# STELLUNGNAHME zur UVP-DOKUMENTATION NEUE REAKTOREN in DUKOVANY

## Basisdaten UVP Dokument Neubau Dukovany

Abb. D.70: Gebietsabgrenzung für ausführliche Berechnungen der Folgen des außerordentlichen Strahlungsereignisses

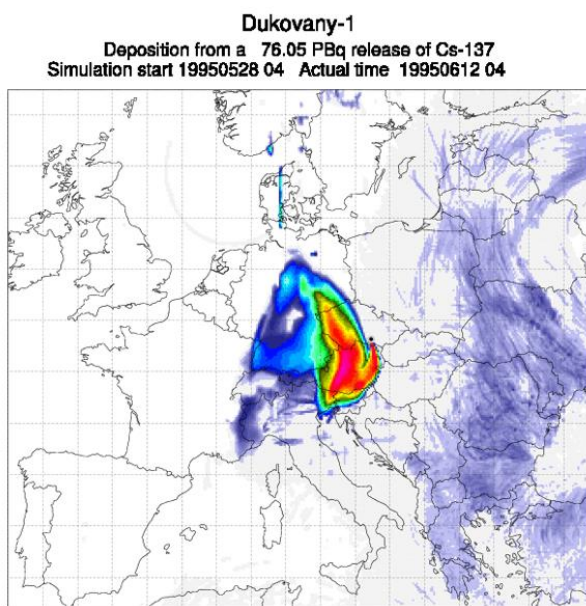
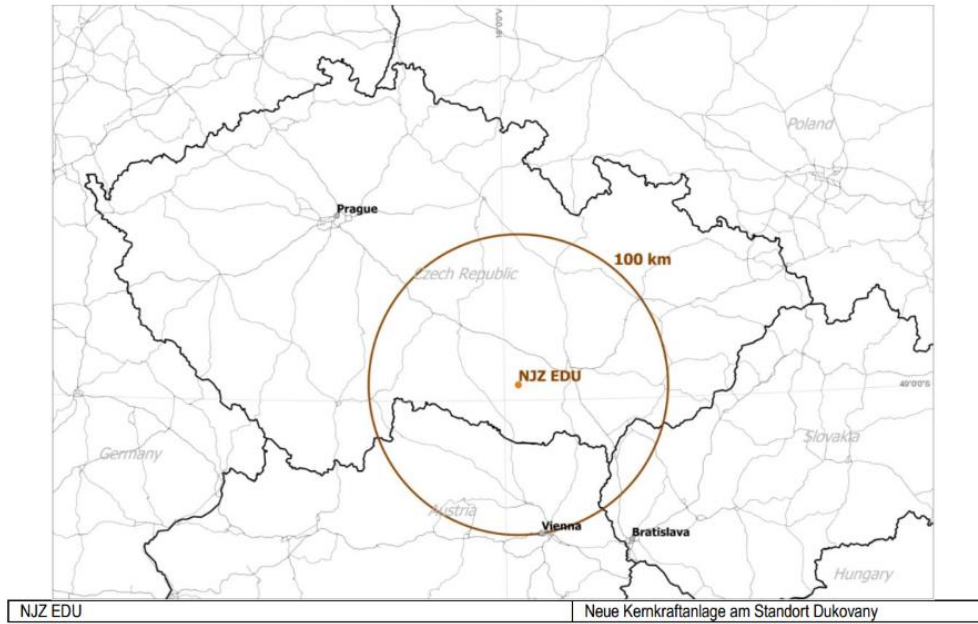
Diese Karten geben eine gute Vorstellung davon, dass weite Teile Österreichs und Europas durch einen schweren Unfall in Dukovany stark betroffen sein können, wenngleich der genaue Grad an Betroffenheit hier nicht simuliert werden kann, er hängt wie gesagt vom Inventar des Reaktors, von den Sicherheitsvorkehrungen, von der Art des schweren Unfalls, von der aktuellen Wettersituation und der Menge an freigesetzten Radionukliden ab. In Abhängigkeit von Wetterfaktoren wie Windrichtung, -geschwindigkeit und Niederschlägen kann es in allen Teilen Österreichs zu teils erheblichen Kontaminationen kommen, es kann kein Radius angegeben werden, außerhalb dessen man sicher sein kann. Zu bedenken ist, dass Wien nur ca. 100 km von Dukovany entfernt liegt! In der UVP-Dokumentation findet sich dazu eine klare Darstellung:

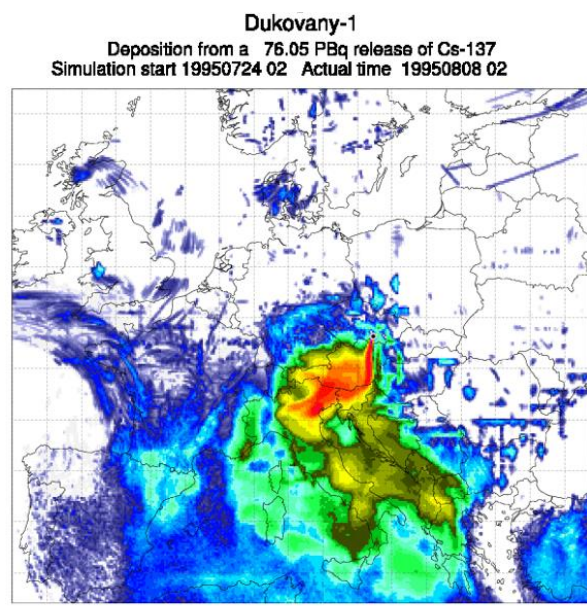
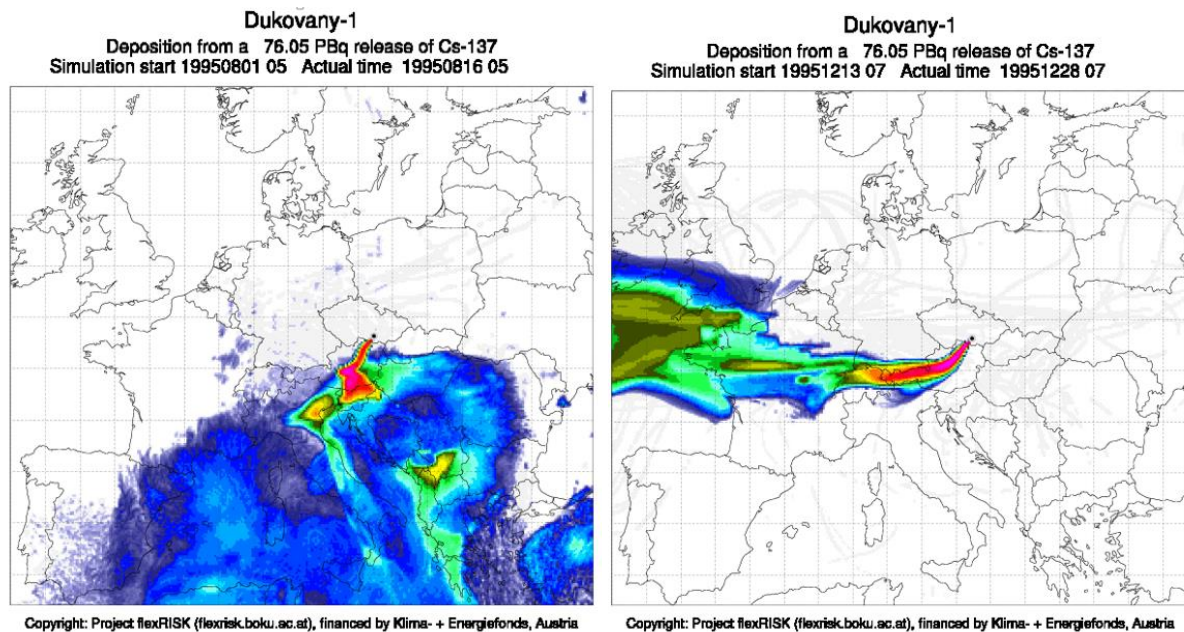
Die folgenden flexRISK-Karten<sup>11</sup> zeigen jedenfalls beispielhaft, dass es durchaus **reale Wettersituationen** gibt, die bei einem großen oder sehr großen Austritt an Radionukliden zu einer großräumigen Belastung Österreichs führen können, und zwar aller Teile Österreichs. Die größte Kontamination erfolgt in den lila Bereichen, gefolgt von rot, gelb, grün, die niedrigsten Kontaminationen sind blau gefärbt.

<sup>11</sup> Zum Vergleich: Die Skala gibt die Bodenbelastung mit Cs-137 in Bq/m<sup>2</sup> an als Folge des angenommenen sehr schweren Unfalls in Dukovany-1 (!) an. Der lila Bereich der Skala entspricht 100.000 kBq/m<sup>2</sup>, der gelbe Bereich etwa 100 kBq/m<sup>2</sup>. Die durchschnittliche Belastung in Österreich nach Tschernobyl betrug übrigens 21 kBq Cs-137/m<sup>2</sup> (dies würde im grünen Bereich liegen), mit Maxima bis 190 kBq/m<sup>2</sup> (gelber Bereich).
